改善箇所説明図

制動装置（トレーラーエアホース）

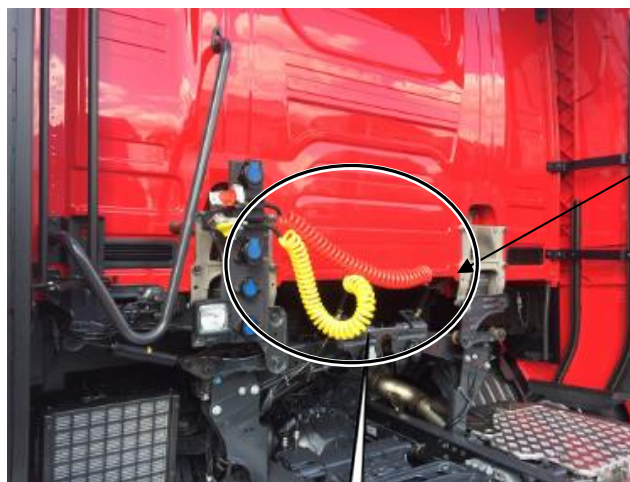
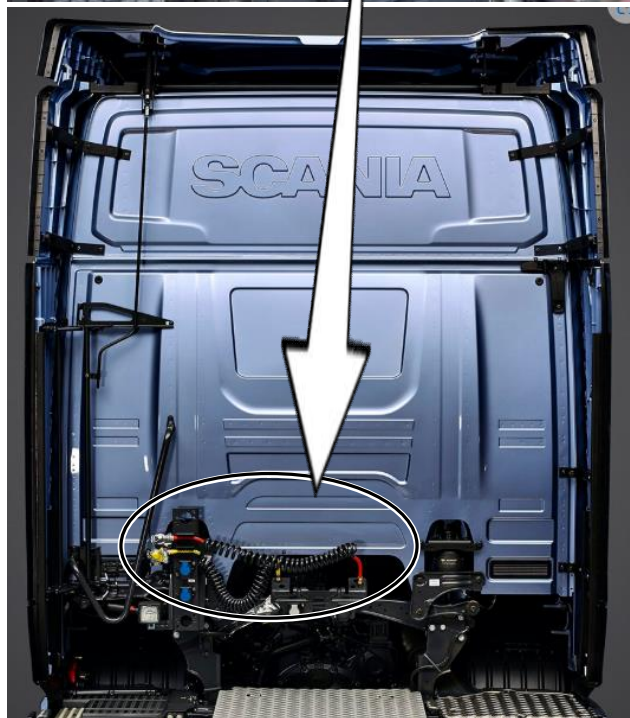
基準不適合発生箇所

不具合の内容

トレーラーとの連結時に使用するトレーラーエアホースにおいて、製造工程が不適切なため、強度が不足しているものがある。そのため、走行振動等によりサービス回路（黄色ホース）が破損することにより警告灯が点灯し、トレーラー側にエアの供給がされず、トレーラーの制動力が全くなくなるおそれがある。また、走行振動等によりエマージェンシー回路（赤色ホース）が破損することにより、トレーラー側にエアの供給がされず、トレーラーにブレーキがかかり、そのまま使用を続けると、最悪の場合、火災に至るおそれがある。

改善の内容

全車両、トレーラーエアホースを良品に交換する。
